RAPORT DE AUDIT DE SIGURANȚĂ RUTIERĂ
- STADIUL 1-

„Autostrada Brașov – Târgu Mureș - Cluj – Oradea, Subsecțiunea 3A2: Nădășelu –Mihăiești (km. 8+700 – km. 25+500) și Secțiunea 3B: Mihăiești – Suplacu de Barcău (km.0+000 – km.80+054) ", sectorul de drum Autostrada Brașov – Târgu Mureș – Cluj – Oradea, Subsecțiunile:

Auditori: **ing. Gabriela COSTESCU**
ing. Laurențiu HERMENIUC

Contract A.R.R. 28216/19.09.2017

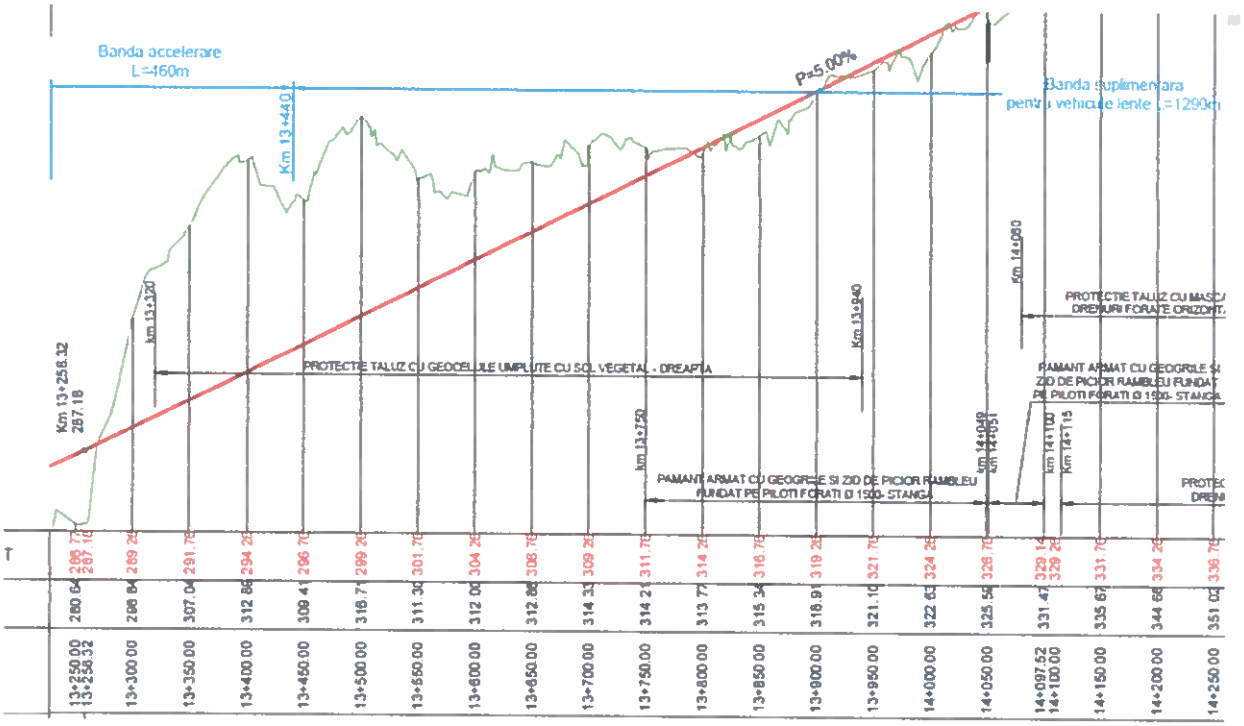
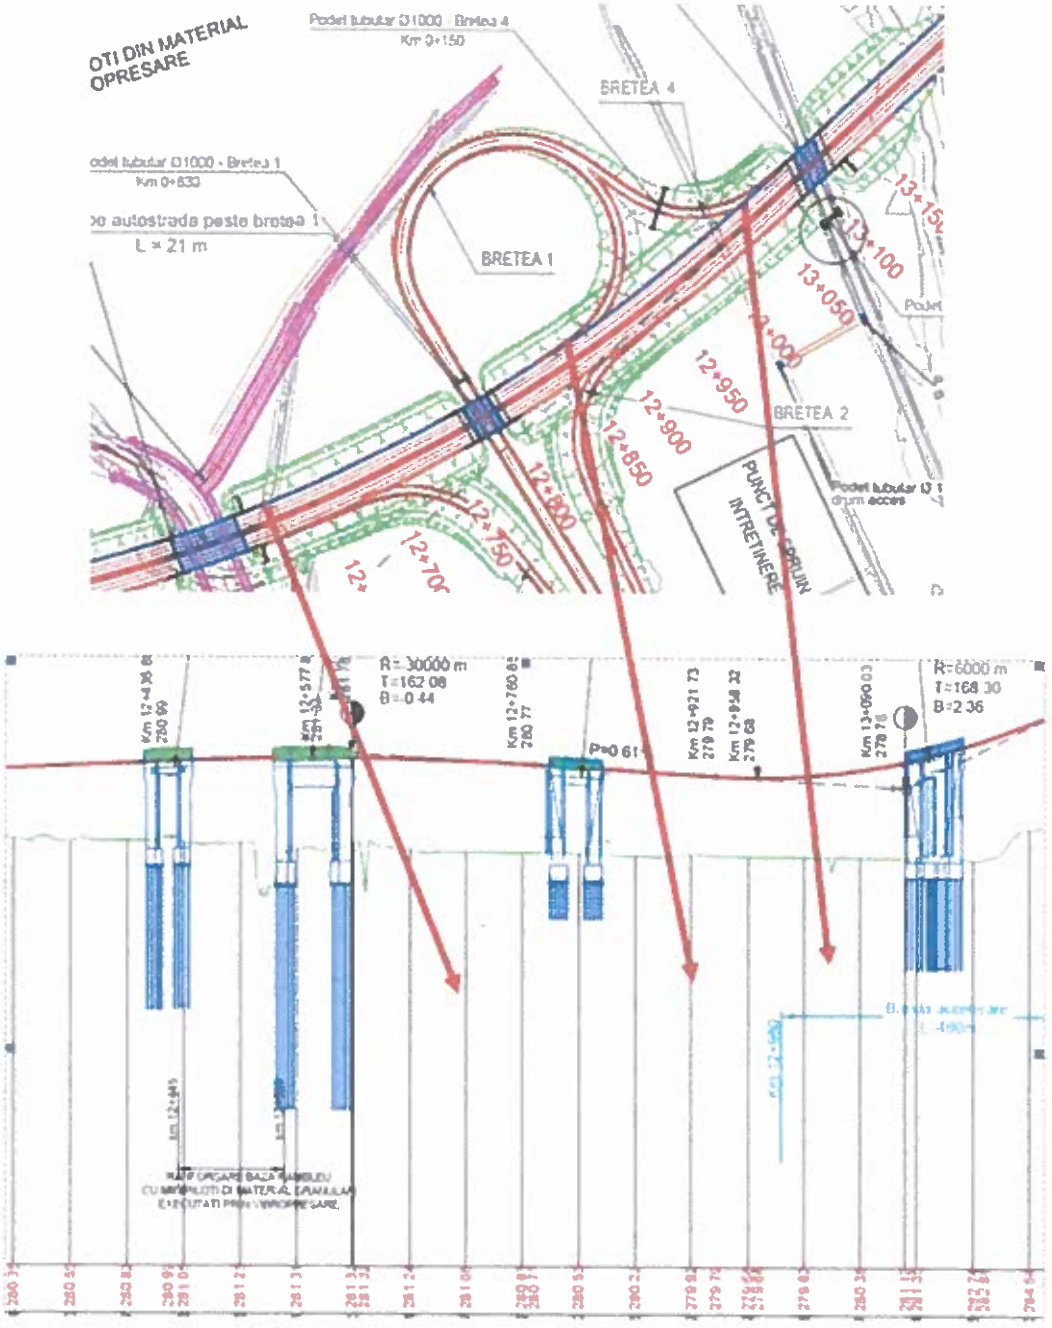
(16) Banda de urcare pentru vehicule lente proiectată de la km 13+440 se suprapune cu banda de accelerare la intrarea în flux. Acest lucru va favoriza forțarea intrării în flux de către vehiculele rapide care vin de pe breteaua 2 .

Analizarea proiectării unei posibilități de separare a benzii de accelerare pentru intrarea în flux, de banda de urcare pentru vehicule lente pentru evitarea creării de puncte de conflict generatoare de accidente.

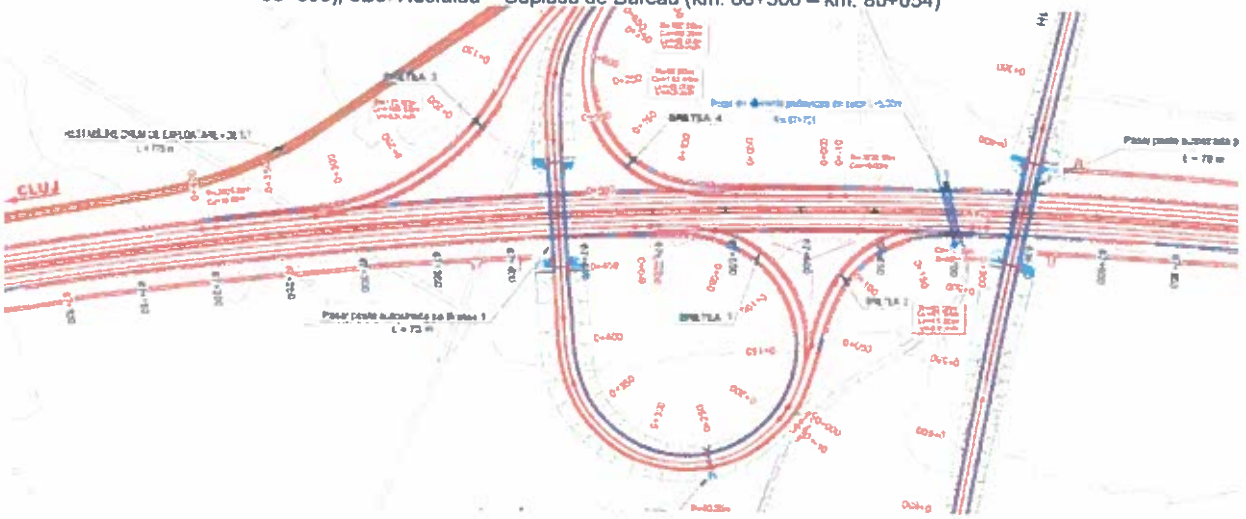
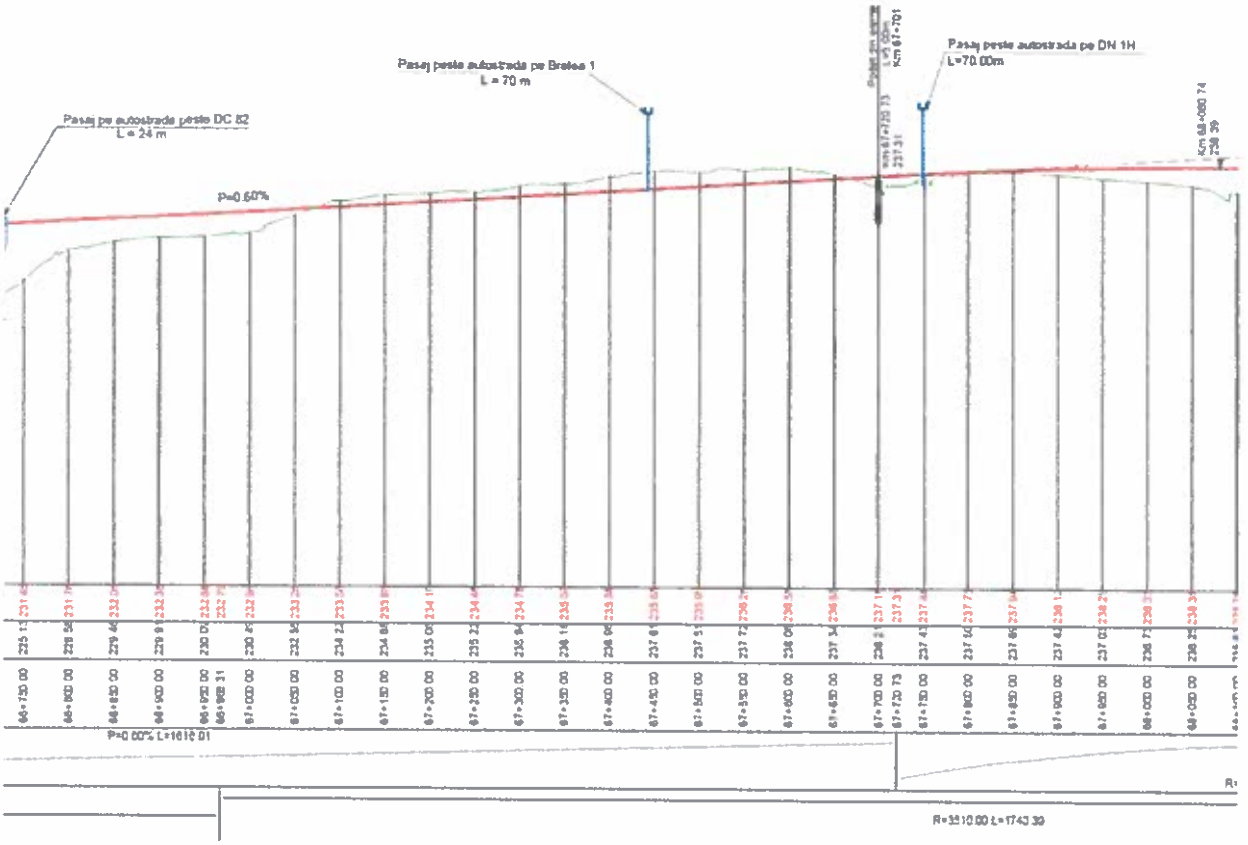
(17) Documentația pusă la dispozitie nu conține profiluri logitudinale pentru bretele 2, 3 și 4 ale nodului rutier de la km 12+800 Zimbor, precum și pe bretelele2,3 și 4 ale nodului rutier Nusfalău și pe drumurile naționale DN1H DN1F DN1G. Nu se poate analiza panta longitudinală a tuturor ramurilor giratiilor și bretelelor.

Completarea documentației cu profiluri longitudinale pe toate bretelele nodurilor rutiere proiectate precum și pe drumurile naționale cu care se face legătură prin intermediul nodurilor rutiere proiectate.

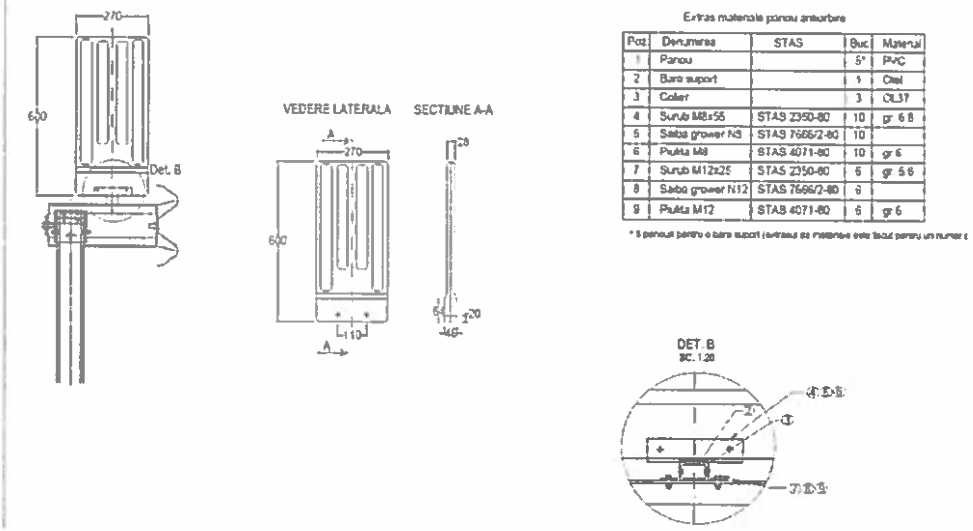
(27) Din documentaţia tehnică analizată nu rezultă cotele de montaj ale panourilor antiorbire.

- Precizarea în cadrul profilelor transversale tip, la următoarea faza de proiectare, a cotelor de montaj minime (167 cm înalţime de la nivelul părţii carosabile), respectiv a tipului şi dimensiunilor panourilor antiorbire;
- Elementele de prindere ale panourilor antiorbire pe parapetele de protecţie vor din material plastic pentru prevenirea eventualelor furturi.

Bară suport

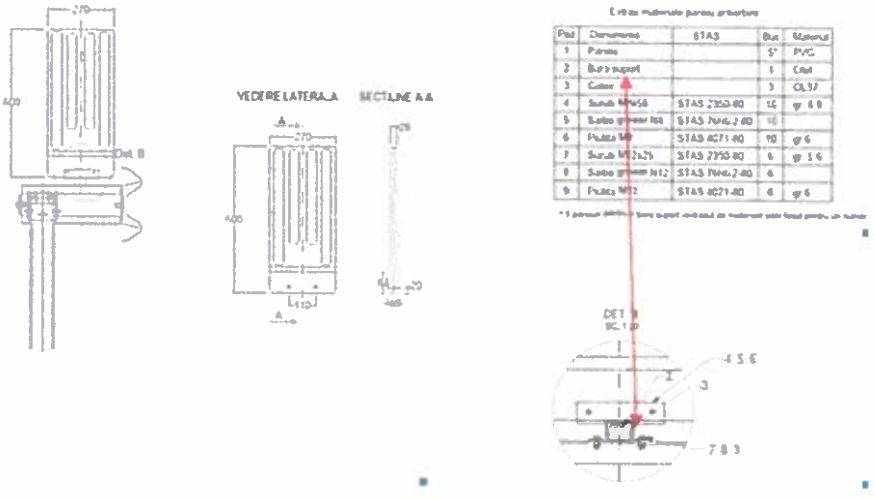
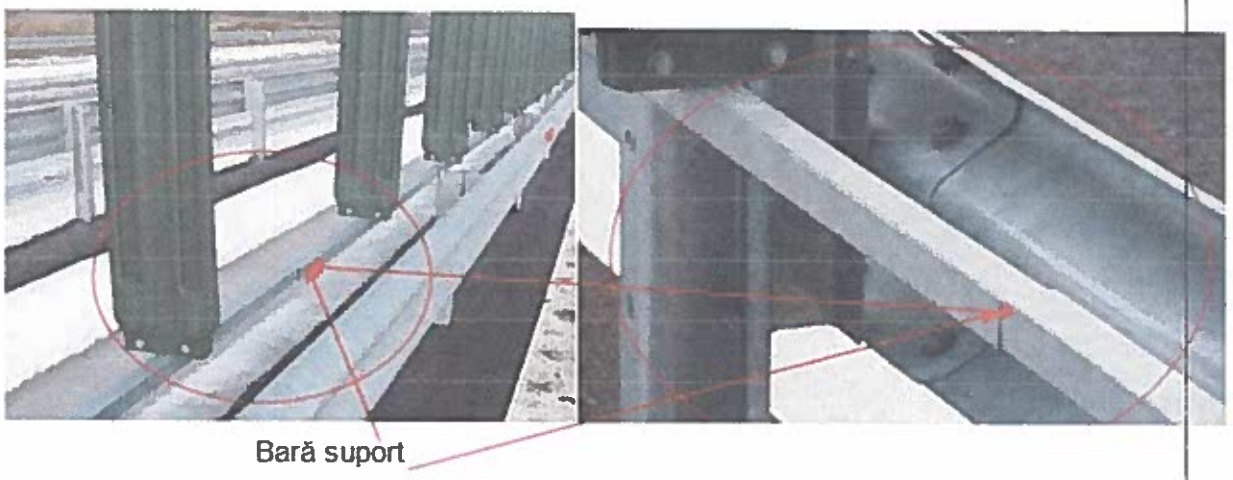
(28) In cazul prinderii panourilor antiorbire pe bară suport metalică ar putea exista posibilitatea ca bara de susţinere a balizelor antirobire sa devină un obstacol periculos, în cazul impactului vehiculelor cu parapetul de protecţie.

La următoarea fază de proiectare se va completa documentația cu precizări privind modul de comportare al sistemului de prindere a balizelor antiorbire în cazul unui test de impact. Aceste elemente trebuie să fie agrementate conform normativelor în vigoare. Se va verifica la stadiul următor de audit.

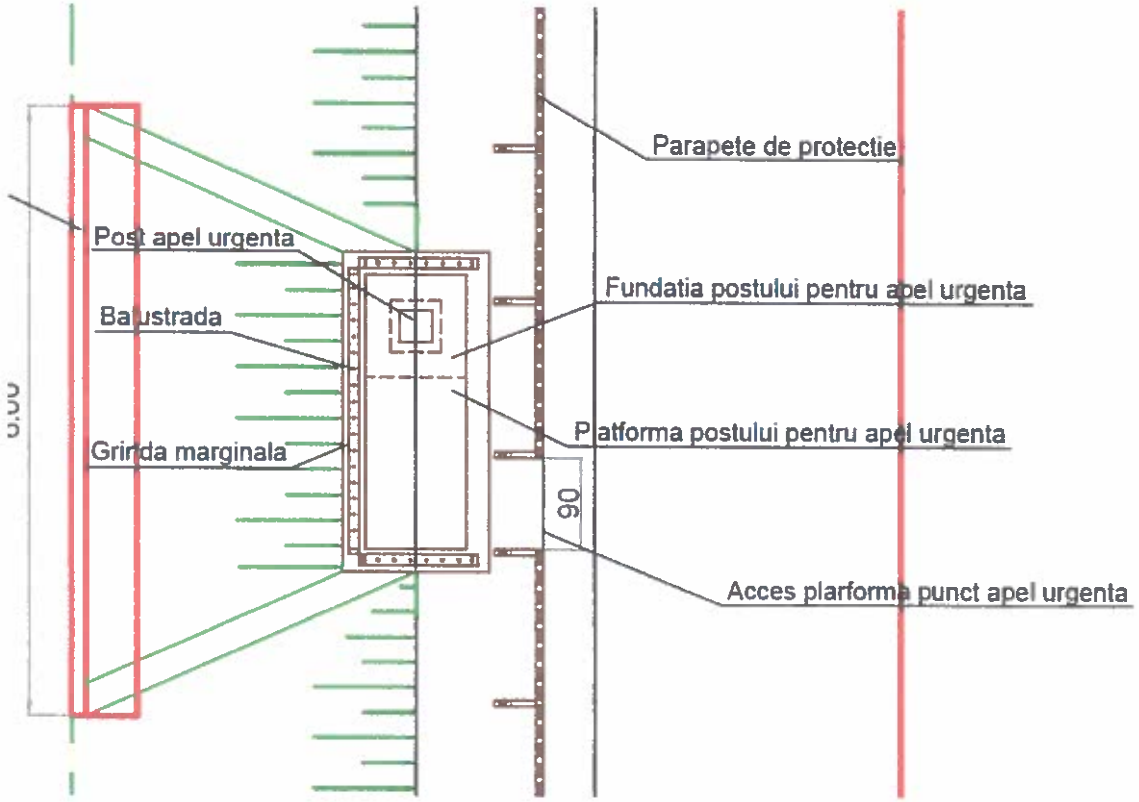
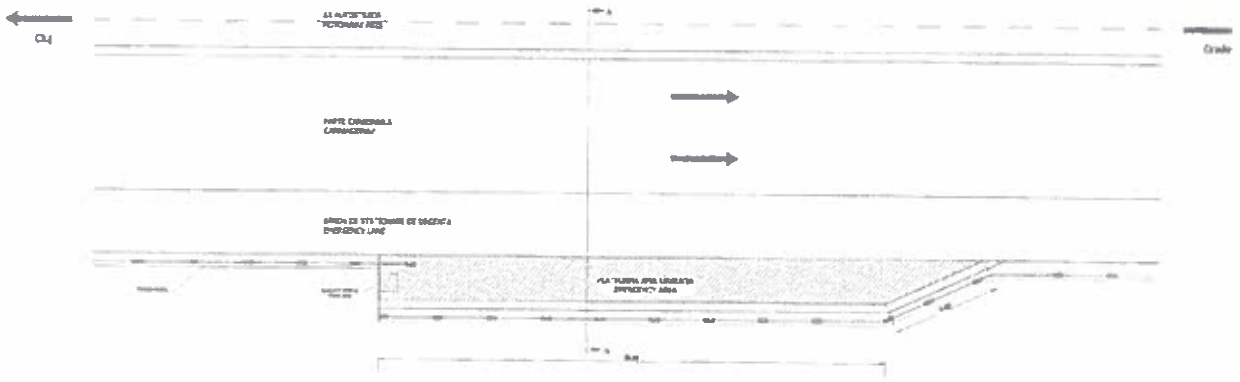
(29) In documentația pusă la dispoziție nu s-a putut identifica, pe planul de situație și în profilurile transversale caracteristice, împrejmuirea proiectată

La faza următoare de proiectare se va completa planul de situație și profilurile transversale cu informații privind împrejmuirea proiectată. La stadiul următor de audit se va verifica modul de amplasare a gardurilor de protecție pentru

Ex: Viaduct km.12+143/ subsecțiunea 3A2

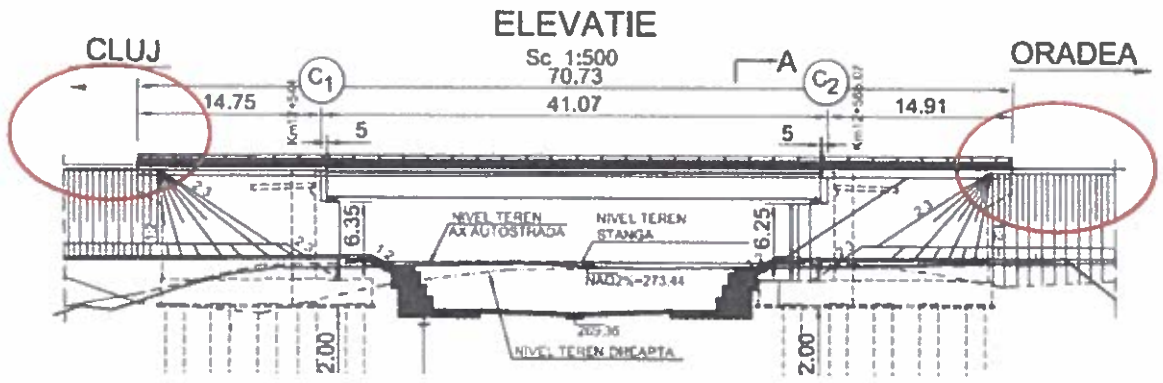
(32) Din documentație nu rezultă că pe rampele podurilor a fost prevăzut parapet metalic cu același nivel de protecție ca și pe poduri (pe min 25 m).

Se va proiecta parapet de siguranță pe rampele de acces ale lucrărilor de artă, cu același nivel de protecție ca cel de pod/pasaj / viaduct, conform AND 593/2012, Sisteme de protecție pentru siguranța circulației pe drumuri, poduri și autostrăzi..

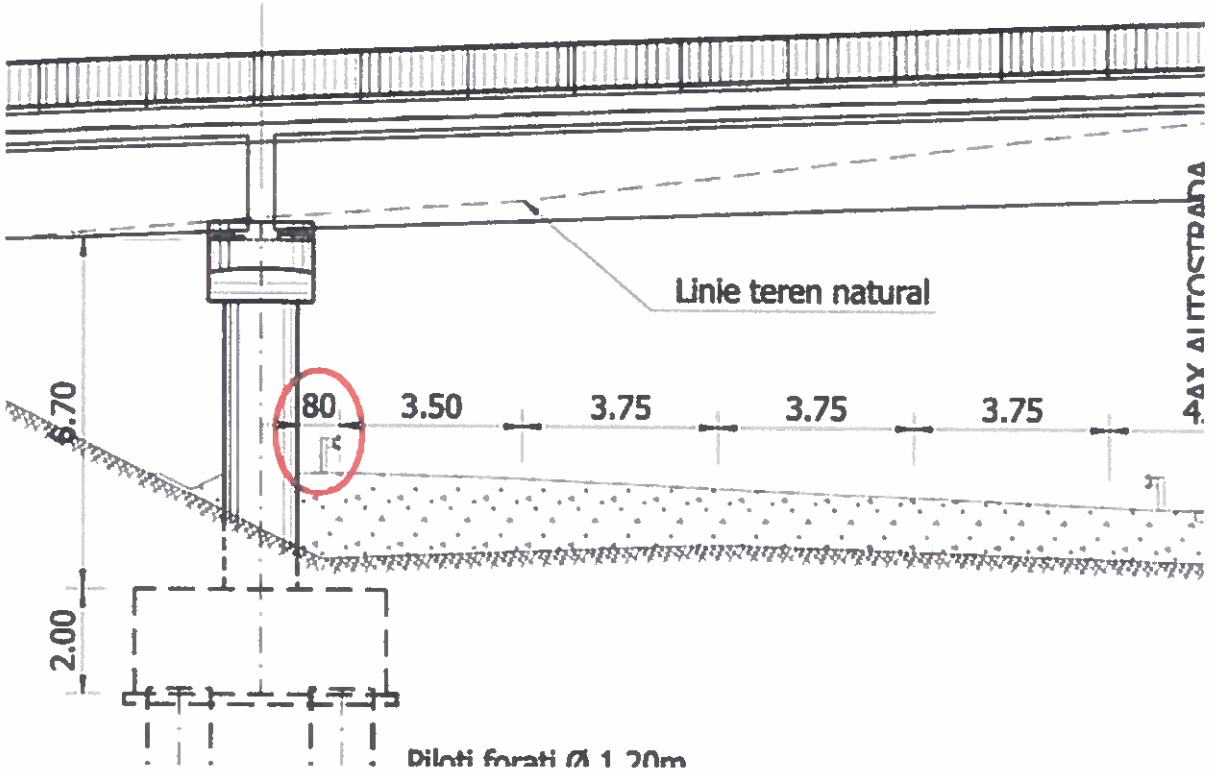
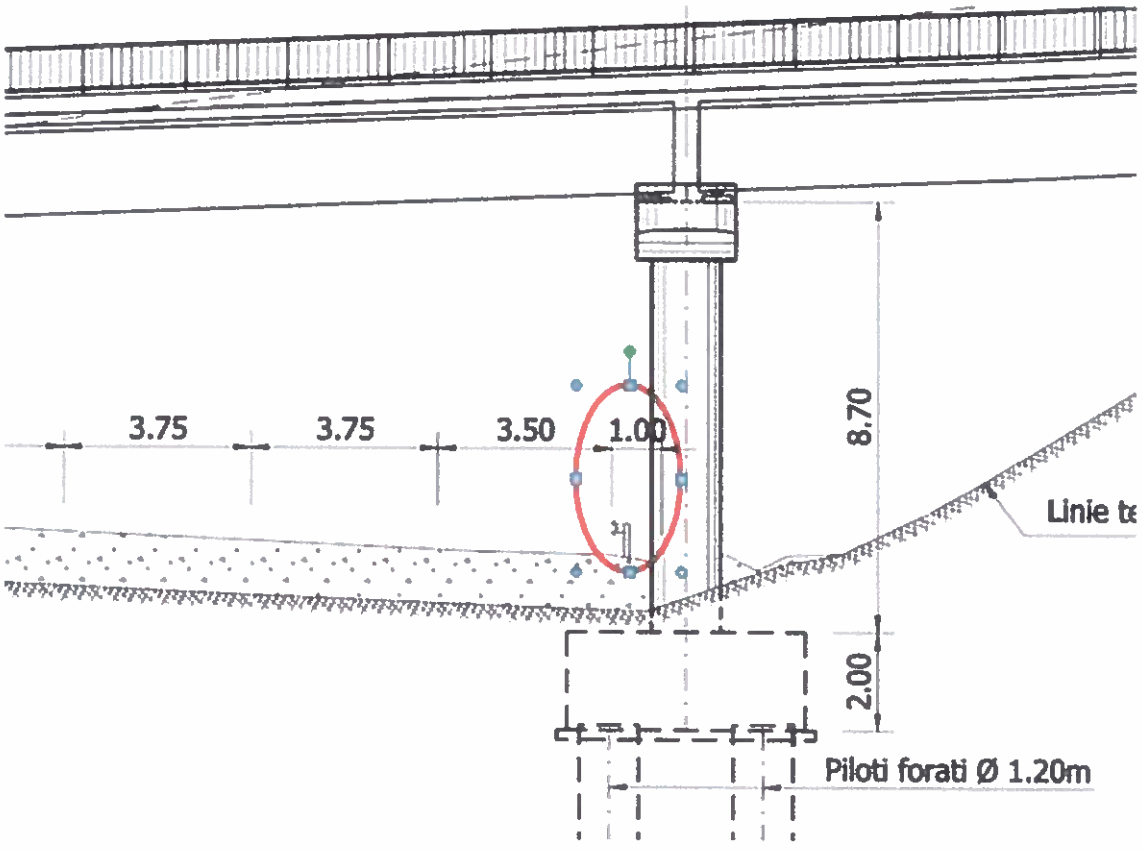
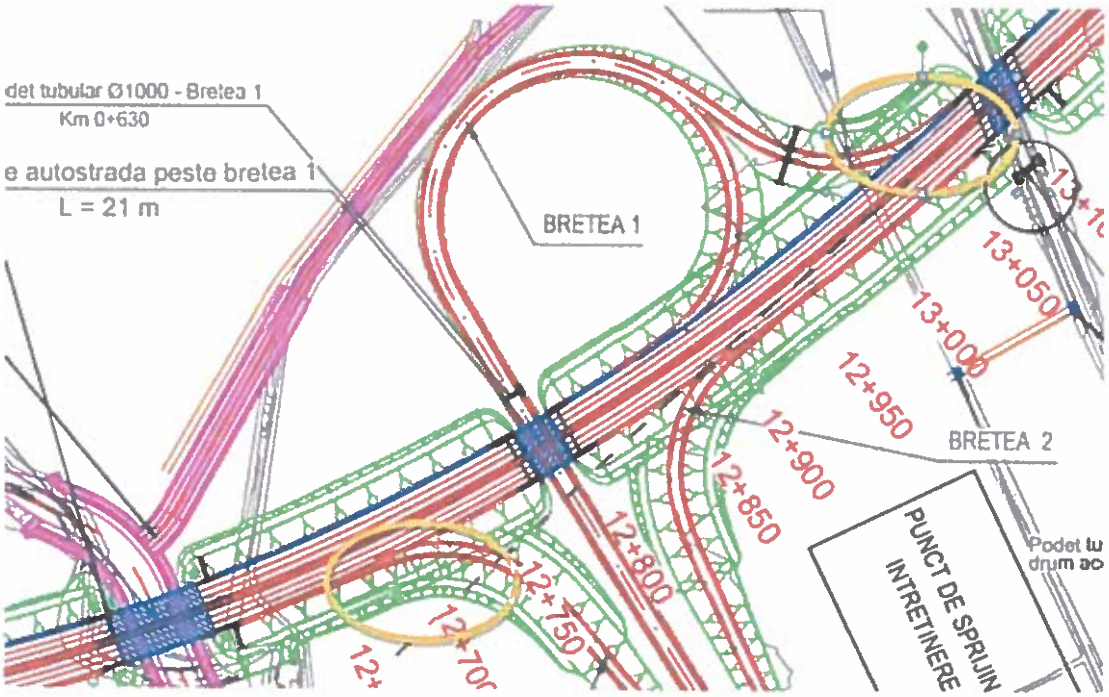
(33) Intre parapetele de protecție și pilele pasajelor s-au prevăzut distanțe fixe, diferite. Nu se poate deduce dacă aceste distanțe sunt corelate cu lățimea de lucru a parapetelui de protecție proiectat în funcție de nivelul de protecție necesar de asigurat.

Este necesară reproiectarea, pentru a se avea în vedere ca distanța dintre parapetele de protecție proiectat și pilele lucrărilor de artă să asigure lățimile de lucru ale parapetelor proiectate. Se vor preciza nivelurile de protecție ale parapetelor . Se va verifica la stadiul următor de audit.

AMENAJARE PARCARE DE SCURTA DURATA
km 17+780

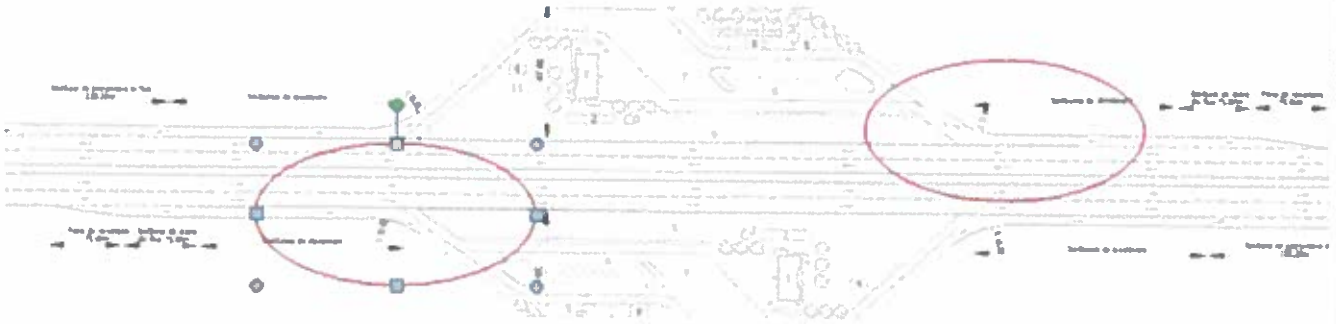
(34) În Memoriile tehnice ale subsecțiunilor de autostradă analizate, se precizează că vor fi prevăzuți atenuatori de șoc. Aceste dotări nu au fost figurate în piesele desenate și nici nu au fost prezentate detalii.
